Keuringsverslag van een elektrische laagspanning- en zeer lage spanningsinstallatie

NIET CONFORM

Straatnaam Koning Albertstraat
Huisnummer 48
Busnummer
Postcode 2070
Gemeente Beveren-Kruibeke-Zwijndrecht
Land België

Type : woning

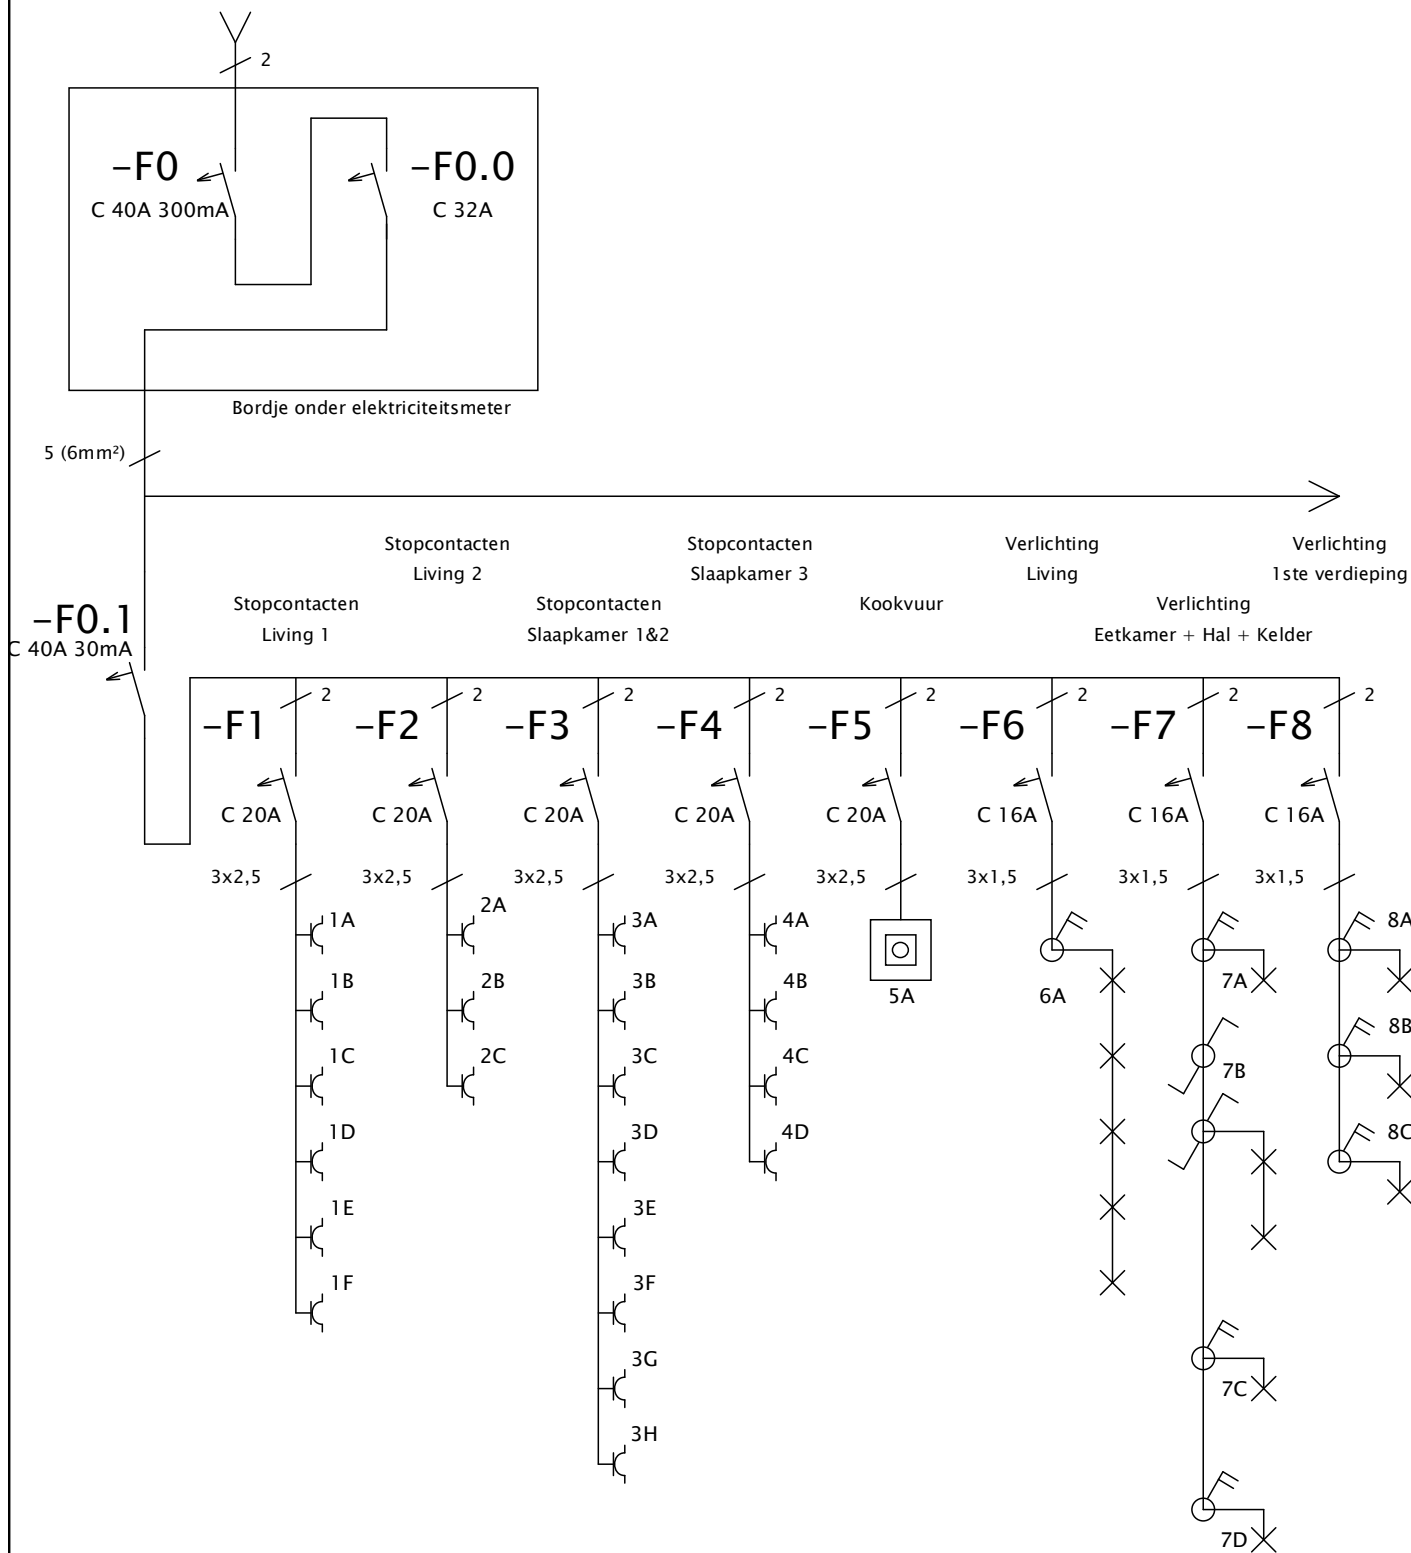
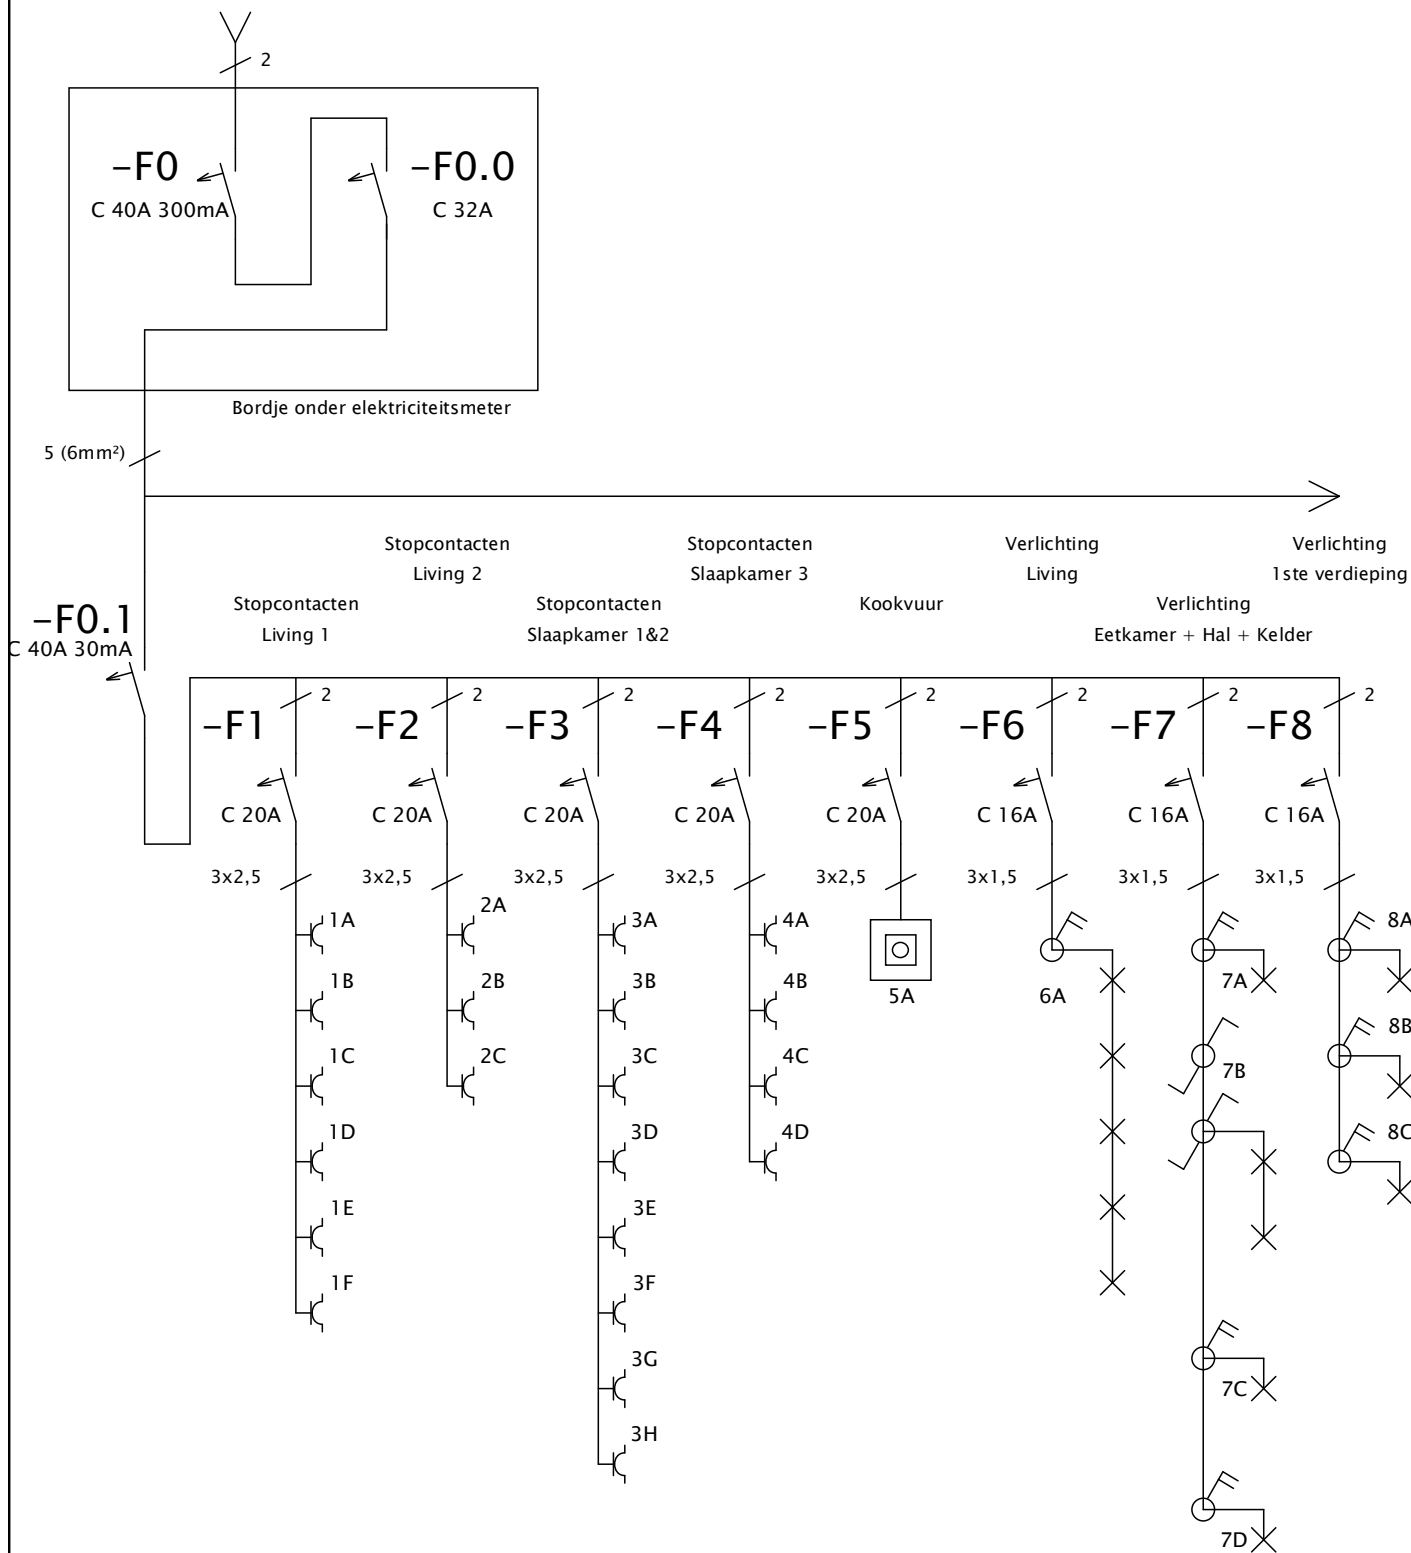
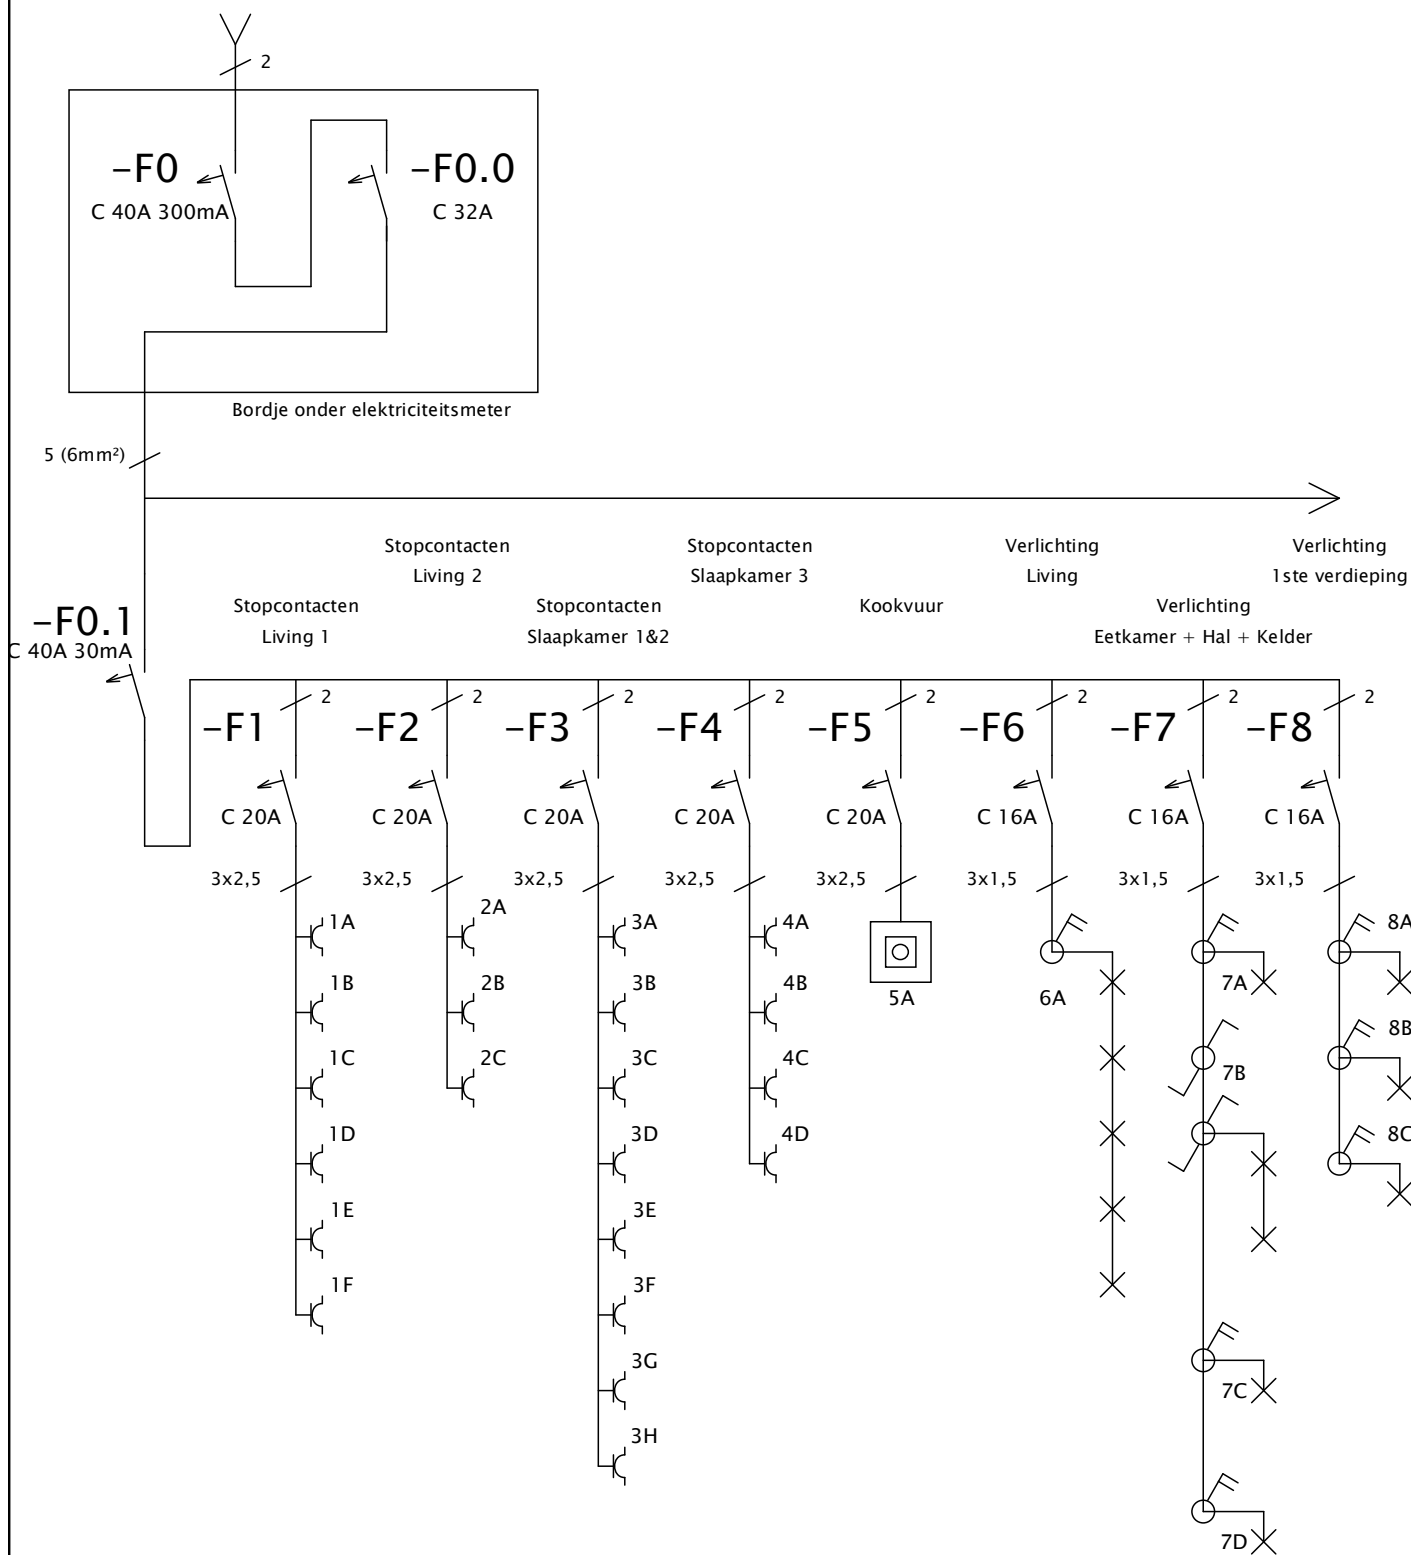
11.02 Eéndraadschema van de installatie komt niet overeen met de werkelijkheid. (Boek 1 Afdeling 2.12 - 2.13 en 3.1.2)

Vervolledigen: plaatsingswijze kabels, symboliek

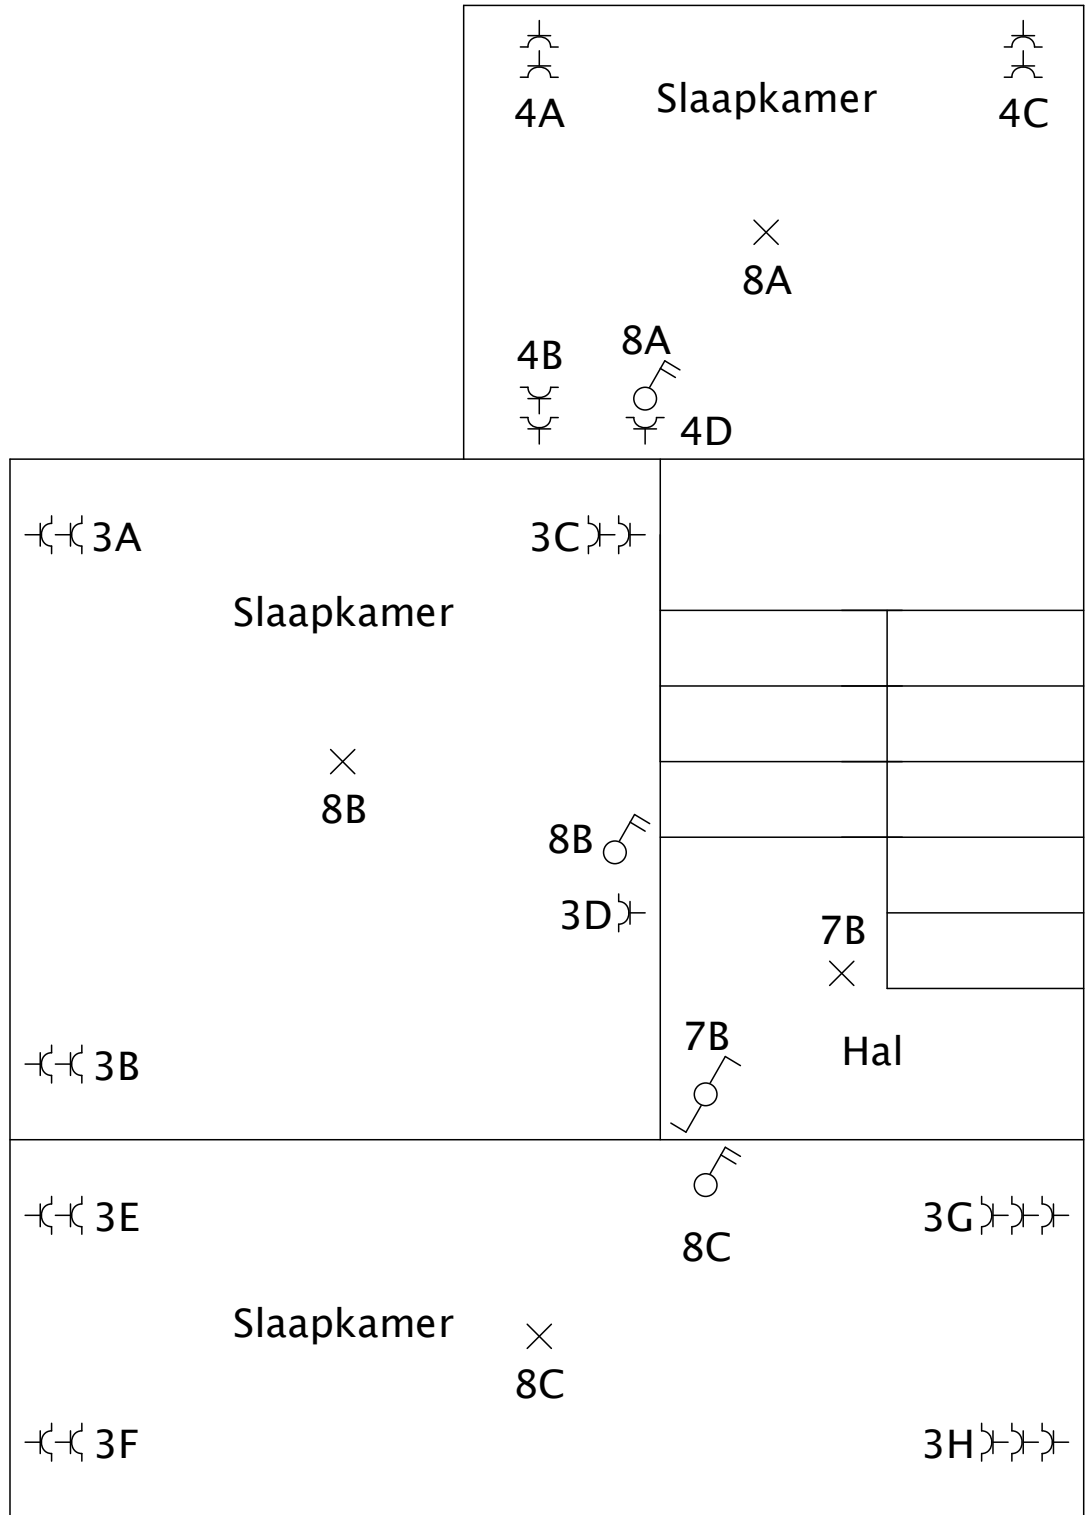
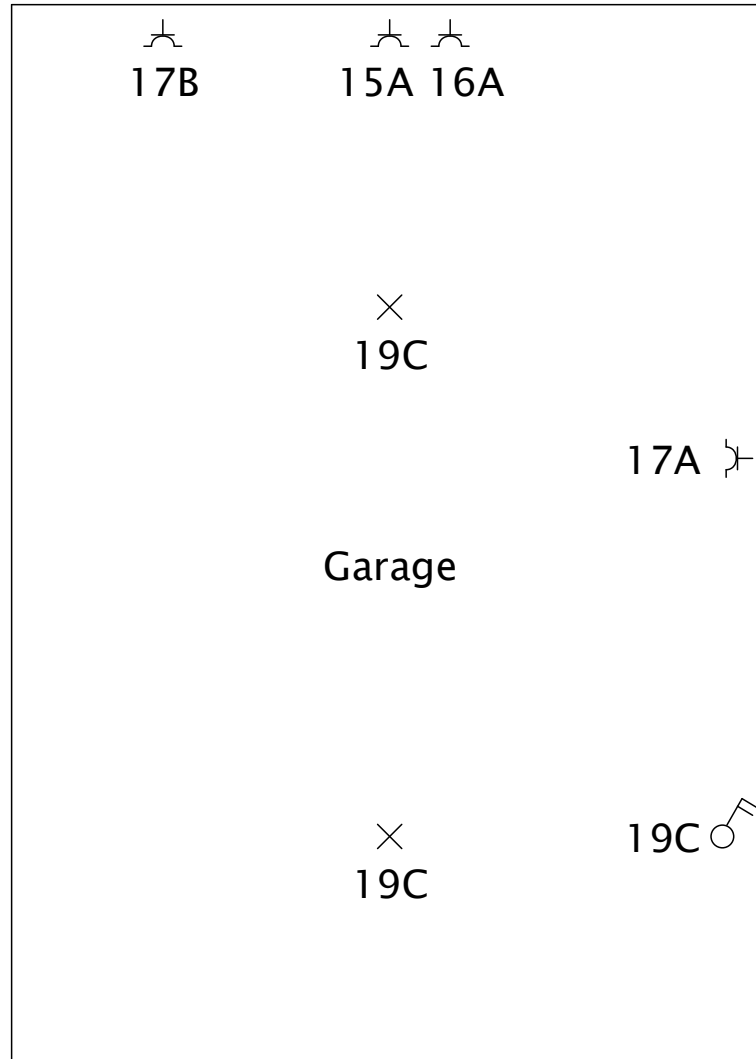
11.04 Situatieschema van de installatie komt niet overeen met de werkelijkheid. (Boek 1 Afdeling 2.12 - 2.13 en 3.1.2)
